Determinazione dirigenziale	n. DET-AMB-2025-2246 del 15/04/2025
Oggetto	D.P.R. 59/2013. Adozione dell'Autorizzazione Unica Ambientale (AUA) relativa all'impianto sito nel Comune di Sasso Marconi (BO), via Setta senza numero civico, Loc. Capra, Frazione Cinque Cerri, richiesta dalla società Vallereno S.r.l. per l'attività di distributore carburanti e ricarica elettrica di autovetture con annesso bar/ristorante.
Proposta	n. PDET-AMB-2025-2324 del 15/04/2025
Struttura adottante	Servizio Autorizzazioni e Concessioni di Bologna
Dirigente adottante	LEONARDO PALUMBO

Oggetto: D.P.R. 59/2013. Adozione dell'Autorizzazione Unica Ambientale (AUA) relativa all'impianto sito nel Comune di Sasso Marconi (BO), via Setta senza numero civico, Loc. Capra, Frazione Cinque Cerri, richiesta dalla società Vallereno S.r.l. per l'attività di distributore carburanti e ricarica elettrica di autovetture con annesso bar/ristorante.

OGGETTO: *Parere per autorizzazione unica ambientale - scarico di Acque reflue industriali in fognatura:*

Oggetto: Parere acustico in merito alla richiesta di Autorizzazione Unica Ambientale avanzata della ditta VALLERENO srl per il nuovo punto vendita carburanti con annesso Bar/

Allegato 1 Planimetria. Documento di 1 pagina.

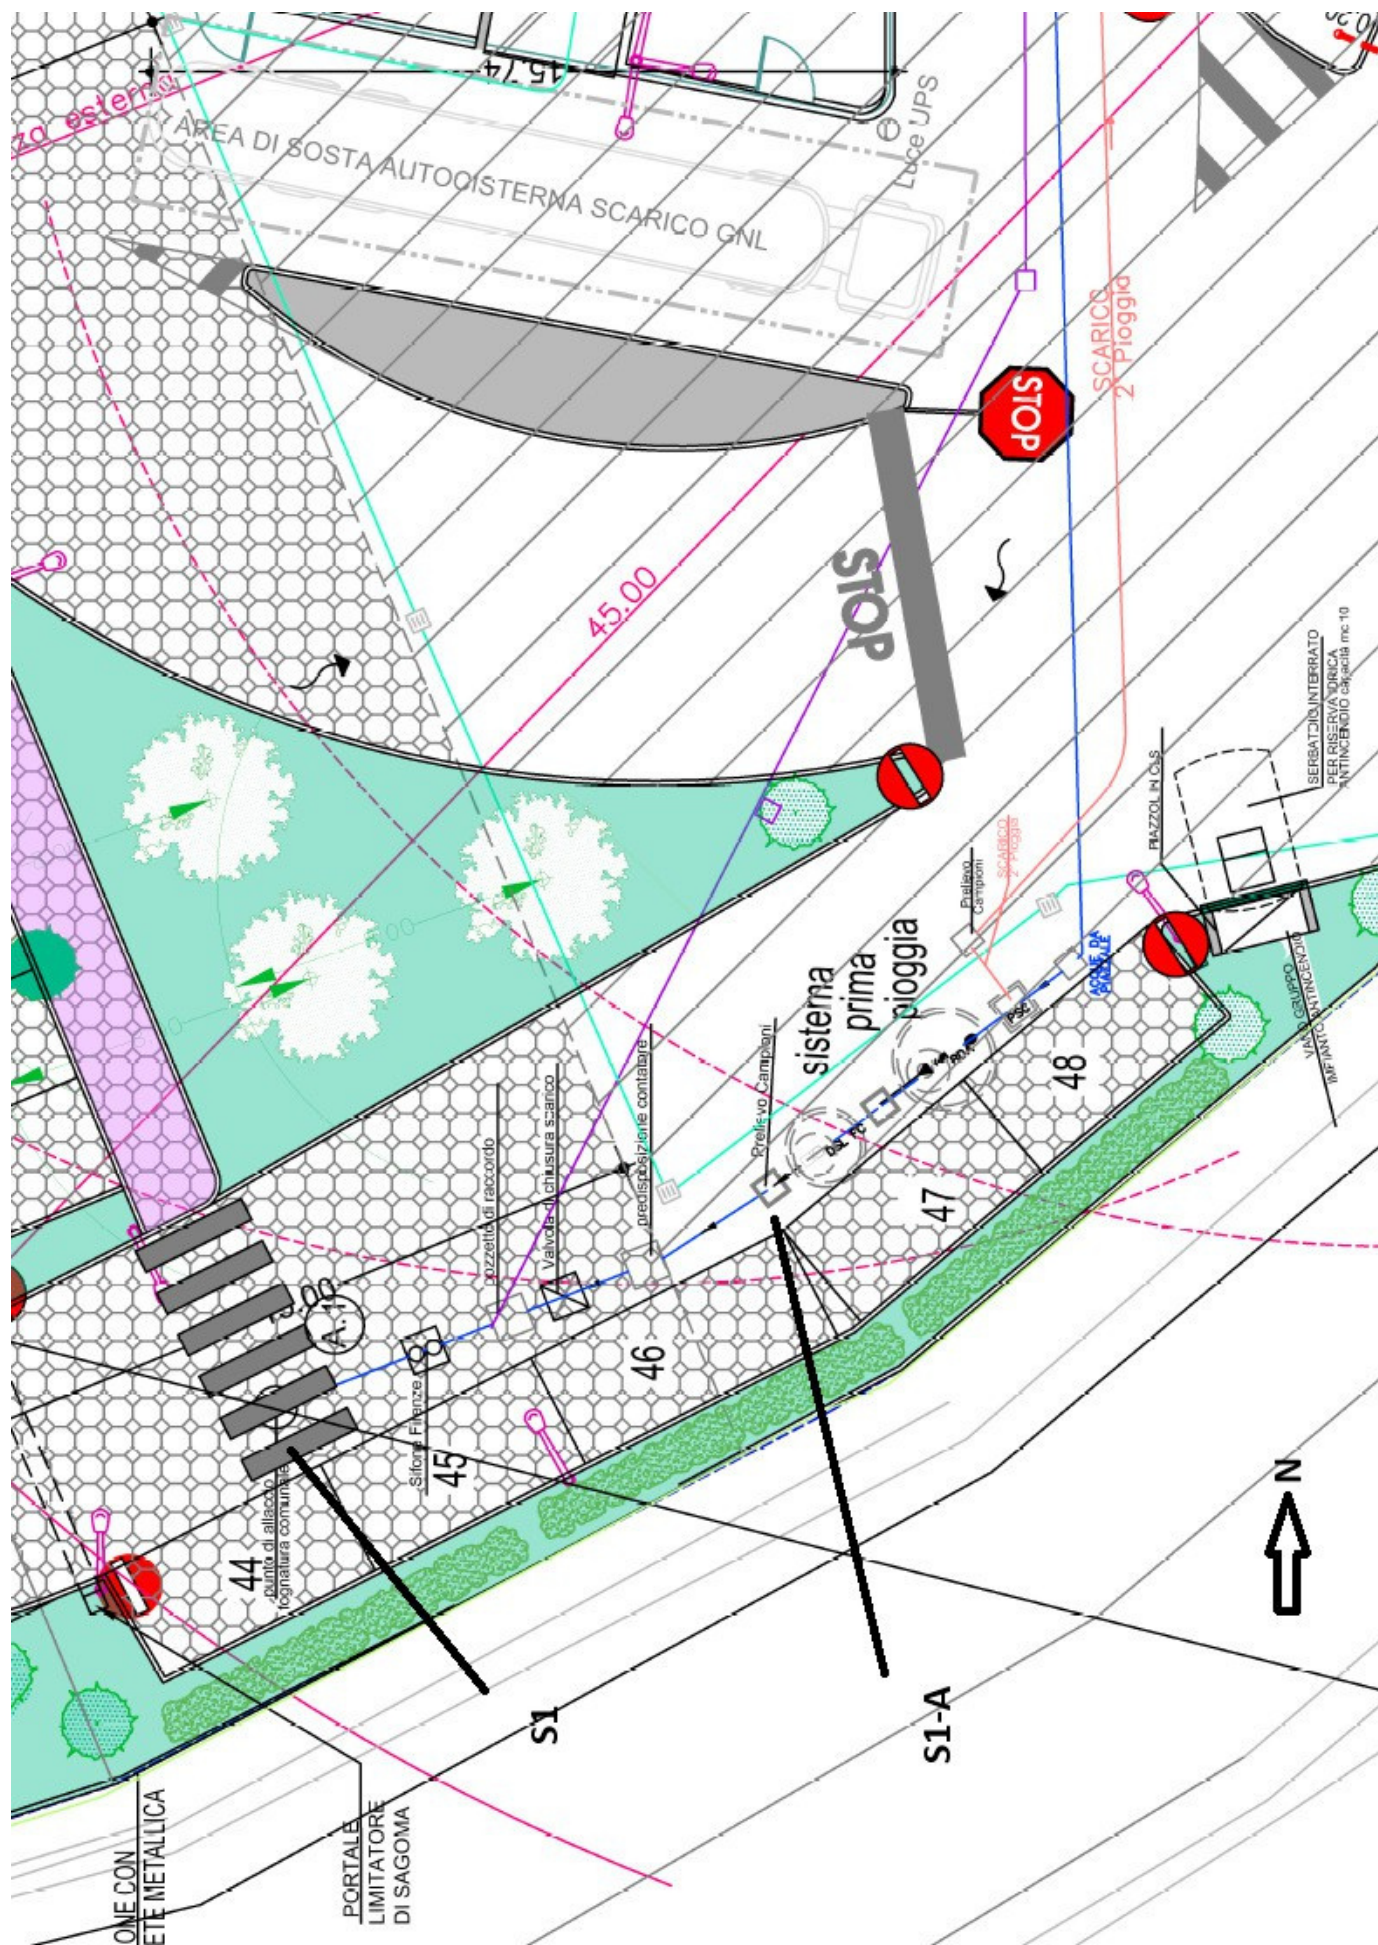
Pertanto, si identifica il pozzetto di prelievo dello scarico parziale **S1-A** e come punto di verifica della conformità analitica (planimetria allegata)

-Le acque in uscita da **S1-A** si uniscono alle reflue domestiche ARdom precedentemente descritte e vanno a costituire l'unico punto di scarico S1.
